**AVIS RELATIF À LA PROTECTION
CONTRE LES EVENTUELS EFFETS NOCIFS ET NUISANCES
PROVOQUÉS PAR LES RAYONNEMENTS NON IONISANTS
GÉNÉRÉS PAR DES ANTENNES ÉMETTRICES STATIONNAIRES**

Commune : MONS - Exploitant : PROXIMUS

Référence exploitant : 65RSS_01

Rapport n° 661 / 2025

Figure 1 : Vue en plan des lieux de séjour et des points de contrôle

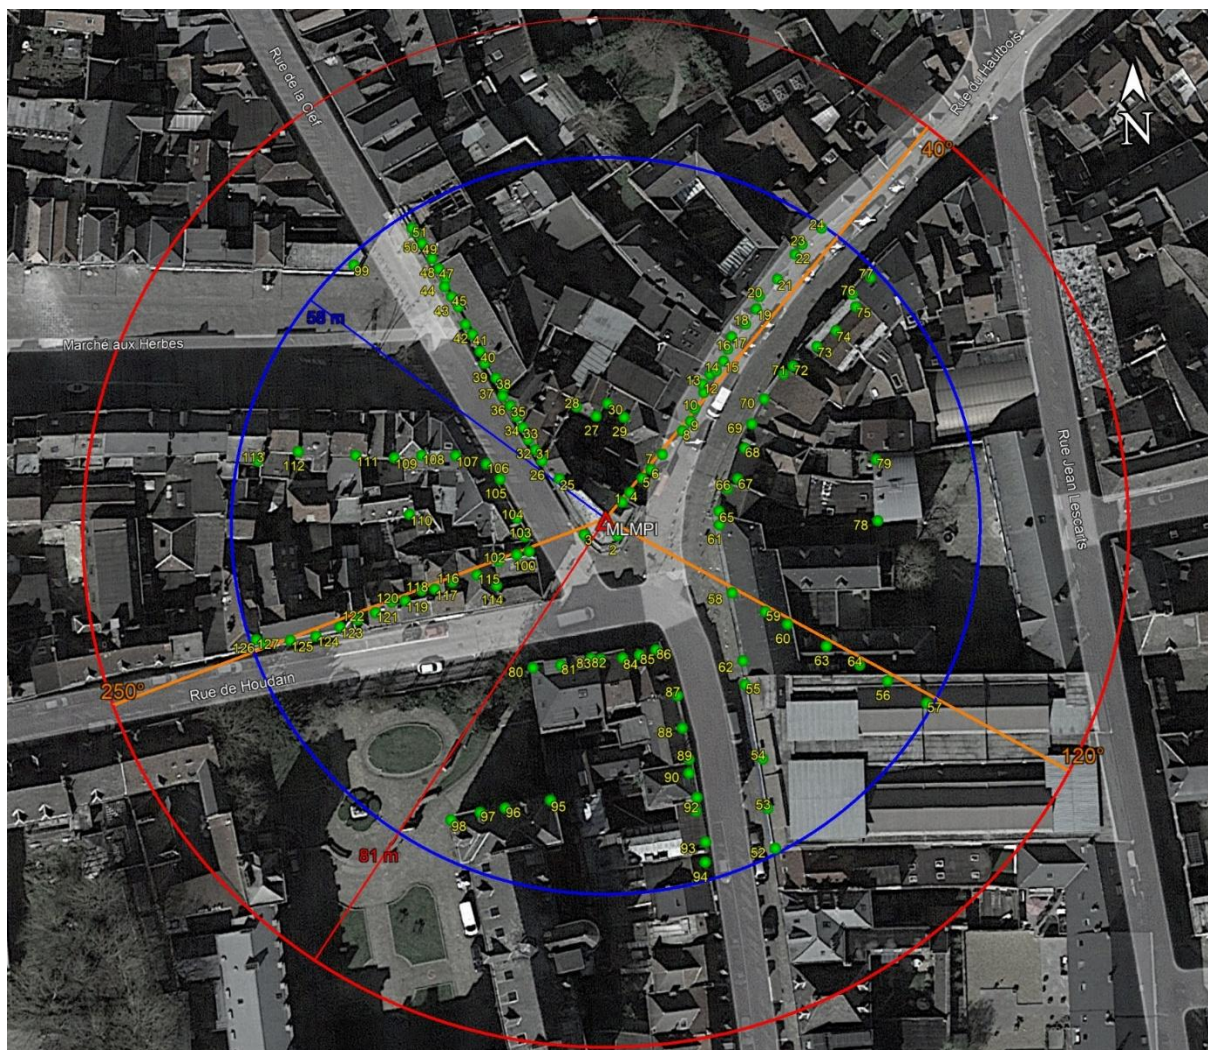
N° point de contrôle	LS	Atténuation (dB)	Indice d'exposition relatif à la limite par installation IE_i
117	LS116	3,0	0,981
60	LS58	3,0	0,961
63	LS58	3,0	0,939
120	LS120	3,0	0,906
116	LS116	3,0	0,885
59	LS58	3,0	0,859
121	LS120	3,0	0,809
64	LS58	3,0	0,806
62	LS58	3,0	0,787
76	LS76	3,0	0,687
75	LS73	3,0	0,687
74	LS73	3,0	0,679
77	LS76	3,0	0,658
119	LS118	3,0	0,651
73	LS73	3,0	0,639
110	LS110	3,0	0,633
123	LS123	3,0	0,622
56	LS52	3,0	0,621
118	LS118	3,0	0,597
58	LS58	3,0	0,564
72	LS72	3,0	0,541
24	LS23	3,0	0,529
23	LS23	3,0	0,523
124	LS123	3,0	0,519
57	LS52	3,0	0,513
71	LS70	3,0	0,489
55	LS52	3,0	0,488
54	LS52	3,0	0,453
125	LS123	3,0	0,437
88	LS87	3,0	0,432
87	LS87	3,0	0,428
108	LS108	3,0	0,416
16	LS14	3,0	0,397
89	LS87	3,0	0,394
126	LS123	3,0	0,372

En ce qui concerne les antennes de l'installation mentionnées dans le tableau 1, la distance maximale à laquelle la limite pourrait être atteinte, à l'extérieur, est égale à 72,0 m. S'il n'y a pas de LS à une distance inférieure, les antennes respectent forcément la limite d'immission.

Dans le cas des LS situés à l'intérieur des bâtiments, une atténuation d'obstacle est prise en compte et il en résulte que la distance maximale à laquelle la limite pourrait être atteinte se réduit à 52,3 m.

Les résultats de l'évaluation décrite au paragraphe 4 indiquent que les antennes émettrices stationnaires de l'installation faisant l'objet du présent avis ne produisent pas, dans un lieu de séjour, un rayonnement électromagnétique maximum supérieur aux limites fixées à l'article 4 du décret.
